Avis IRSN n° 2015-00376

Objet : Établissement AREVA NC de La Hague
Usines UP2-800 (INB n° 117) et UP3A (INB n° 116)
Corrosion des évaporateurs de produits de fission des ateliers R2 et T2

Réf. Lettre ASN CODEP-DRC-011092 du 30 mars 2015

Figure n° 1 : Schéma d'un évaporateur PF et détail des demi-coquilles des circuits de chauffe

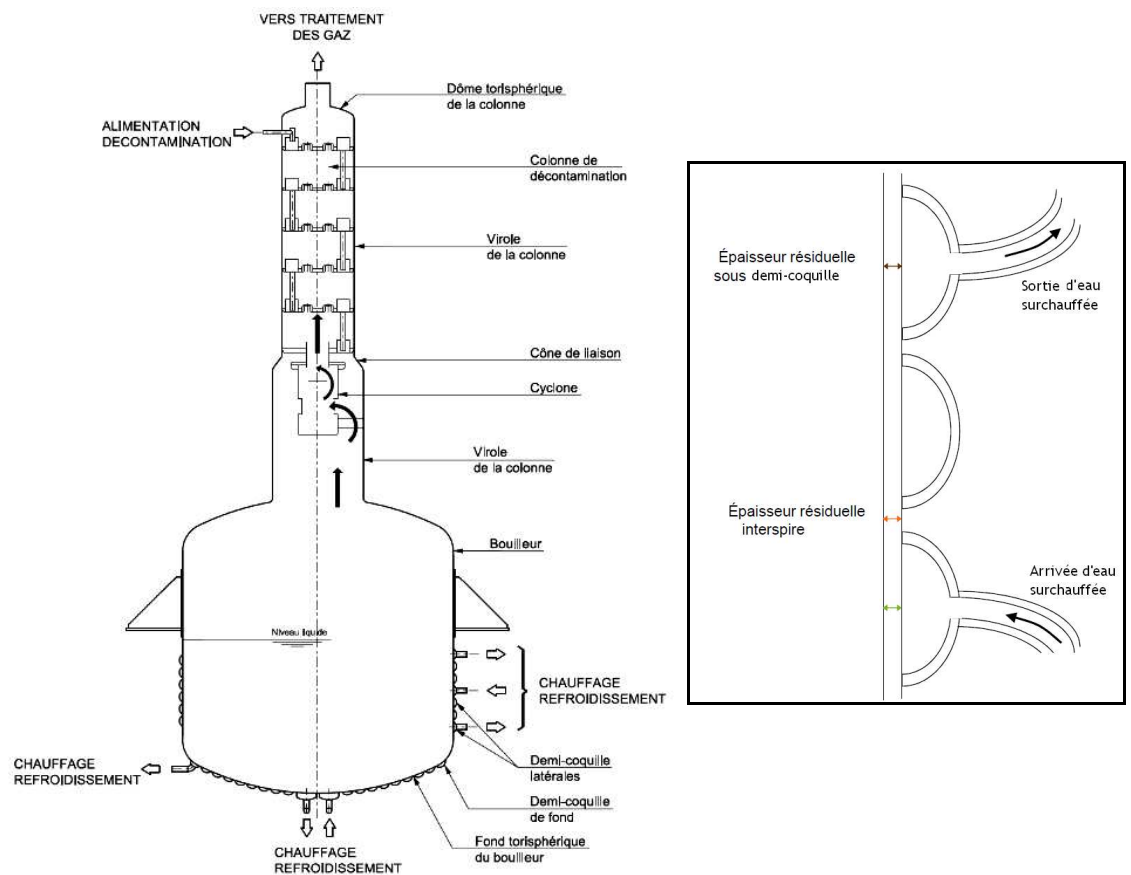
L'IRSN recommande que l'exploitant spécifie les épaisseurs limites de tous les composants des évaporateurs des ateliers R2 et T2 (bouilleur sous les demi-coquilles, virole du bouilleur au niveau des supportages, dôme du bouilleur, rayon de carre du bouilleur, consoles...). Ces différentes épaisseurs devront faire l'objet de contrôles de conformité ou d'une surveillance adaptée. Ce point fait l'objet de la recommandation n° 2 formulée en annexe 2 au présent avis.

- 2) L'IRSN recommande que l'exploitant spécifie les épaisseurs limites des composants des évaporateurs des ateliers R2 et T2 (bouilleur sous les demi-coquilles, virole du bouilleur au niveau de la zone de supportage, dôme du bouilleur, rayon de carre du bouilleur, consoles...) et les intègre dans les actions de contrôle de la conformité ou de surveillance.
